Expediente: **056150534225**
Radicado: **RE-02628-2026**
Sede: **SANTUARIO**
Dependencia: **Grupo Recurso Hídrico**
Tipo Documental: **RESOLUCIONES**
Fecha: **30/07/2026** Hora: **08:19:43** Folios: **20**

RESOLUCION No.
POR MEDIO DE LA CUAL SE AUTORIZA UNA OBRA DE OCUPACIÓN DE CAUCE Y SE
TOMAN OTRAS DETERMINACIONES

ARTÍCULO PRIMERO: AUTORIZAR la MODIFICACIÓN DE OCUPACIÓN DE CAUCE a la Sociedad **INMOBILIARIA SAN NICOLAS S.A**, con Nit: 900.152.062-3, a través de su Representante Legal, la señora **OLGA LUCIA TORO OCAMPO**, identificado con cedula de ciudadanía 42.886.721, para construir (09) obras hidráulicas en desarrollo del proyecto Centro Comercial San Nicolás, sobre el Río Negro, en los predios con FMI: 020-83283, 020-50030, 020-50031 y 020- 83285; localizados en el zona urbana del municipio de Rionegro, para las siguientes estructuras.

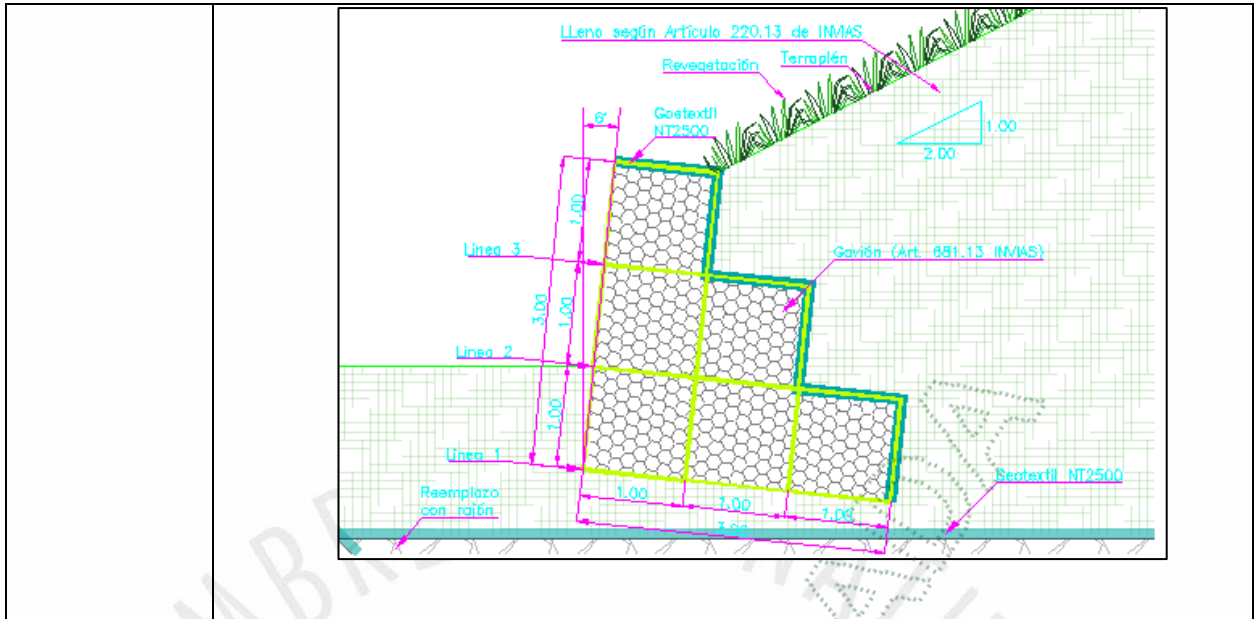
Obra N°:		11		Tipo de la Obra:		Obra de protección (muro en gaviones)					
Nombre de la Fuente:		Rio Negro		Duración de la Obra:		Permanente					
Coordenadas						Altura(m):		3.0			
LONGITUD (W) - X			LATITUD (N) Y			Z		Ancho(m):		Variable (2.0 - 3.0)	
75	22	34.43	6	8	45.369	2079	Longitud(m):		Variable (2.0 - 5.0)		
75	22	34.398	6	8	45.277	2079	Pendiente longitudinal (%):		NA		
75	22	34.246	6	8	45.333	2079	Profundidad de Socavación(m):		7.0		
75	22	34.267	6	8	45.395	2079	Capacidad(m³/seg):		>168.5		
75	22	34.358	6	8	45.361	2079	Cota Lámina de agua de la fuente de Tr= 100 años (m)		2079.96		
75	22	34.369	6	8	45.391	2079	Cota superior de la obra (m)		Variable (2080.38 - 2081.38)

El Muro en gaviones se propone construirlo adyacente al estribo del puente para la contención del talud 2 - Norte

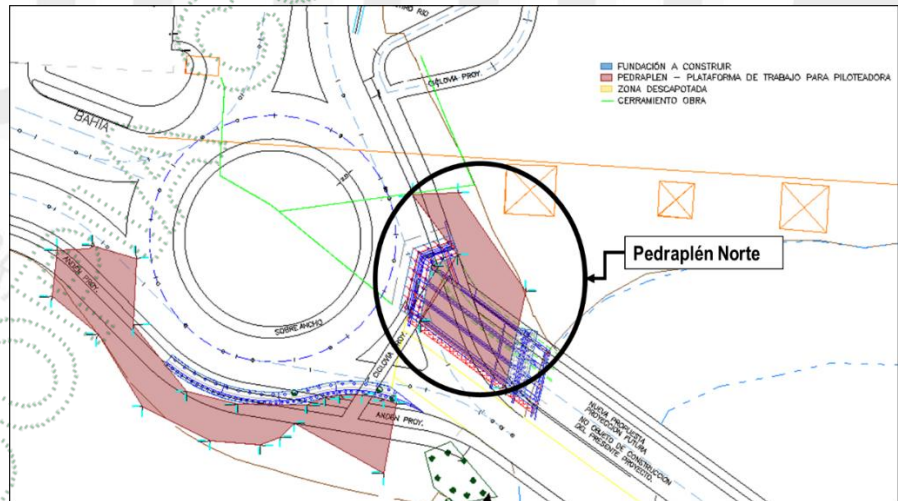
Obra N°:			12		Tipo de la Obra:		Obra de protección (Pedraplén Norte)	
Nombre de la Fuente:			Río Negro				Duración de la Obra:	
Coordenadas							Provisional	
LONGITUD (W) - X			LATITUD (N) Y		Z		Altura(m):	
75	22	34.599	6	8	44.873	2079	0.50	
75	22	34.533	6	8	45.183	2079	Longitud(m):	
75	22	34.397	6	8	45.23	2079	100	
75	22	34.391	6	8	45.24	2079	Ancho menor (m):	
75	22	34.641	6	8	45.573	2079	5.0	
75	22	34.387	6	8	45.584	2079	Ancho mayor (m):	
75	22	34.009	6	8	45.04	2079	18.0	
75	22	34.211	6	8	44.514	2079	Pendiente longitudinal (%)	
							NA	
							Profundidad de	
							Socavación(m):	
							7.0	
							Capacidad(m³/seg):	
							>168.5	
							Cota Lámina de agua de la	
							fuente de Tr= 100 años (m)	
							2079.96	
							Cota superior de la obra (m)	
							2079.50

Se propone el pedraplén ubicado alrededor de la rotonda en construcción, para mejorar la capacidad portante del terreno y poder soportar la maquinaria pesada necesaria para la construcción de las fundaciones de las estructuras objeto de ocupación

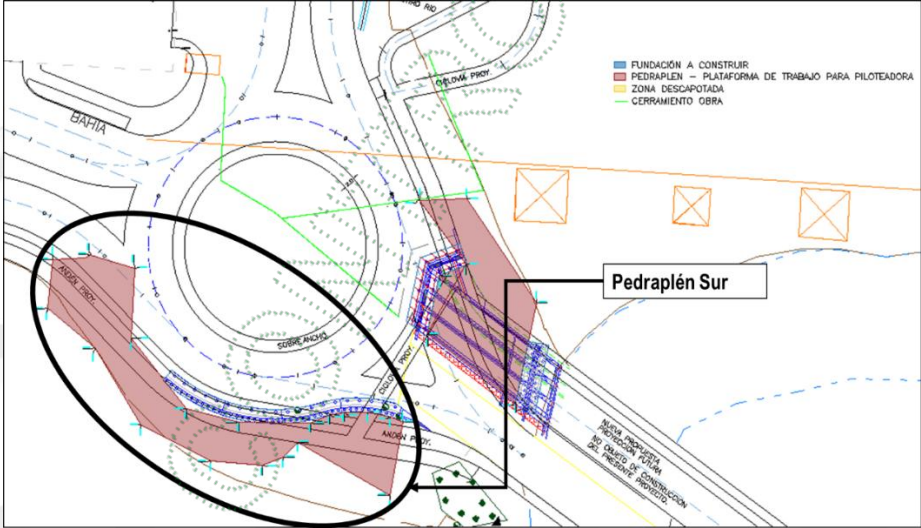
Obra N°:			13	Tipo de la Obra:		Obra de protección (Pedraplén Sur)		
Nombre de la Fuente:			Rio Negro			Duración de la Obra:		Provisional
Coordenadas						Altura(m):		0.50
LONGITUD (W) - X			LATITUD (N) Y		Z	Longitud(m):		100
75	22	36.172	6	8	45.111	2080	Ancho menor (m):	5.0

Se propone el pedraplén ubicado alrededor de la rotonda en construcción, para mejorar la capacidad portante del terreno y poder soportar la maquinaria pesada necesaria para la construcción de las fundaciones de las estructuras objeto de ocupación.
